Assemblée publique de consultation
29 novembre 2016

PPCMOI

MEZZANINE DÉROGEANT À LA HAUTEUR EN MÈTRES

5243-45, boulevard Saint-Laurent, entre les rues Fairmount Est et Maguire

Élévations – hauteur et matériaux proposés

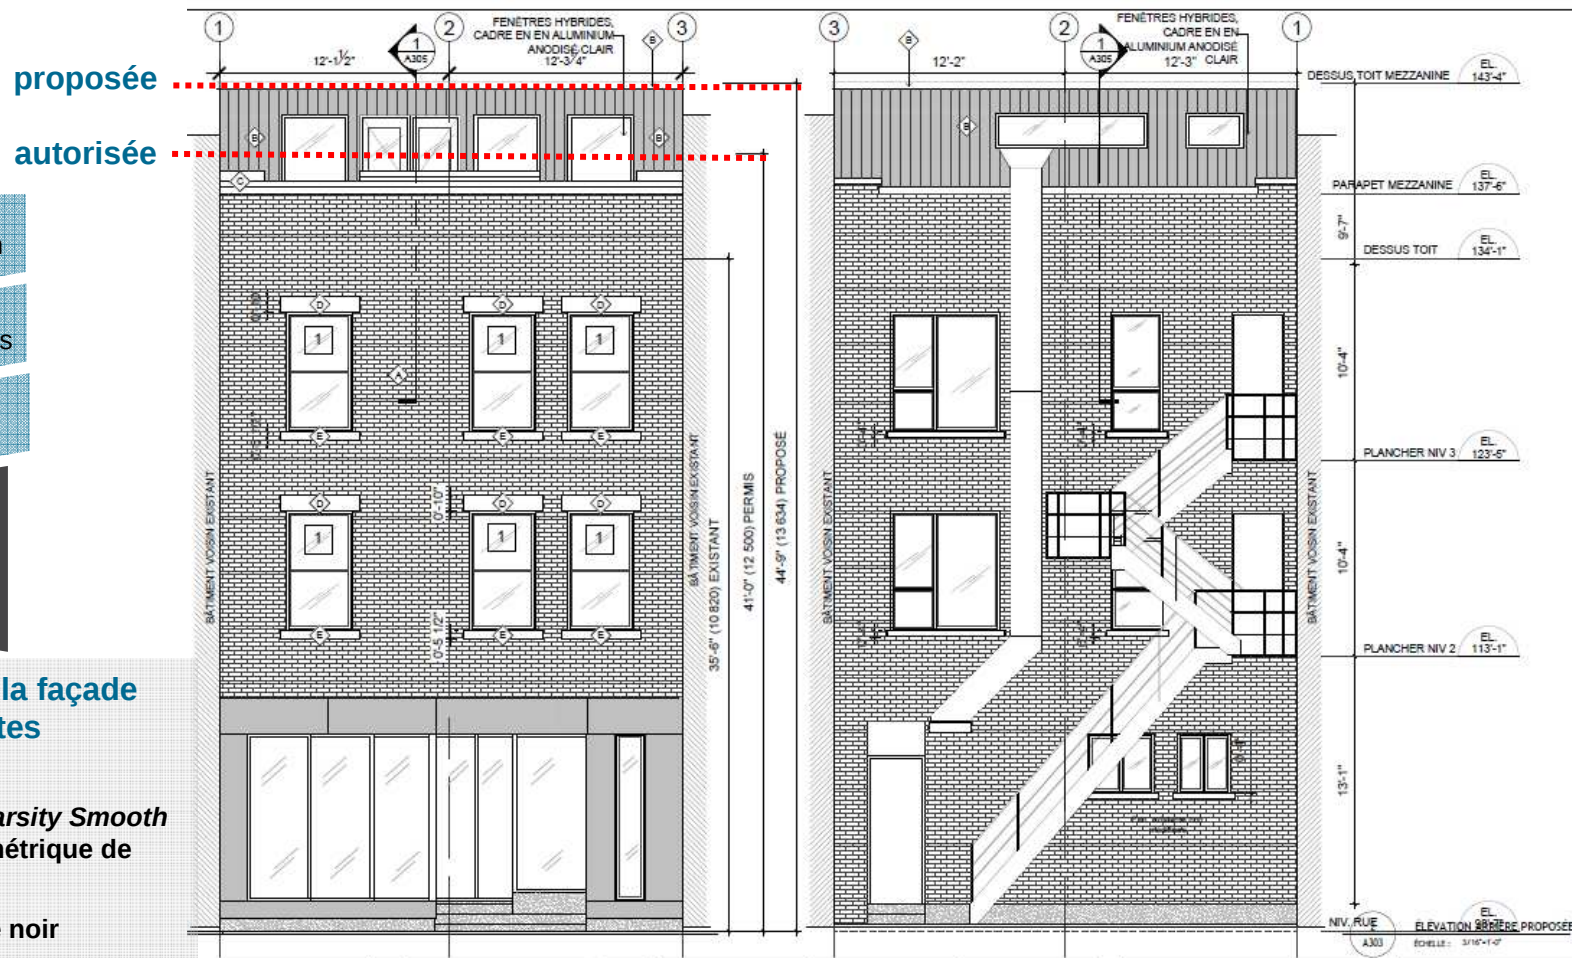
Condition de refaire la façade
selon les composantes
d'origine

- Briques d'argile *Varsity Smooth* rouge modulaire métrique de Hanson
- Parapet métallique noir
- Linteaux de pierre calcaire St-Marc 10 po de haut, fini bouchardé et allèges de pierre calcaire St-Marc 5 ½ po de haut, fini bouchardé

Hauteur autorisée : 12,5 m

Hauteur proposée : 13,6 m

Plan de la mezzanine

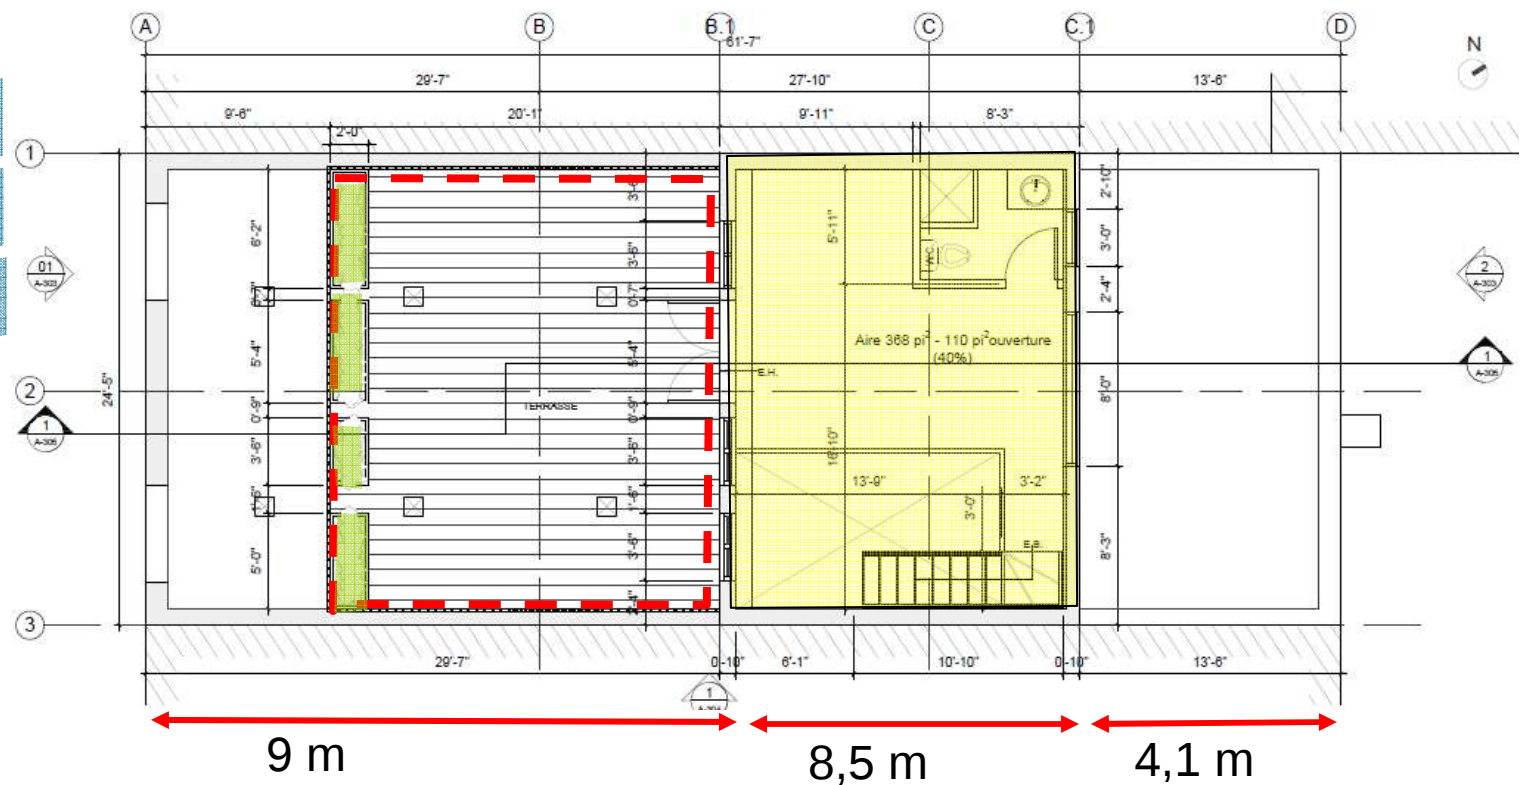
- Que la hauteur maximale est de 13,8 m
- Qu'un retrait minimal de 9 m par rapport à la façade soit prévu
- Que le revêtement métallique de la mezzanine soit de couleur pâle avec des attaches dissimulées
- Que les ouvertures de la mezzanine comportent un cadrage métallique de couleur pâle
- Qu'aucune porte coulissante ne soit installée sur la mezzanine
- Que la mezzanine soit dotée d'une toiture plate incluant un drain
- Que des bacs permanents de plantation, d'une superficie minimale de 6 m², soient installés sur la terrasse du toit devant la mezzanine
- Que les garde-corps au toit soient en retrait minimal de 2,9 m de la façade et soient en acier ou en aluminium soudé
- Qu'un détail de construction des bacs de plantation soit fourni
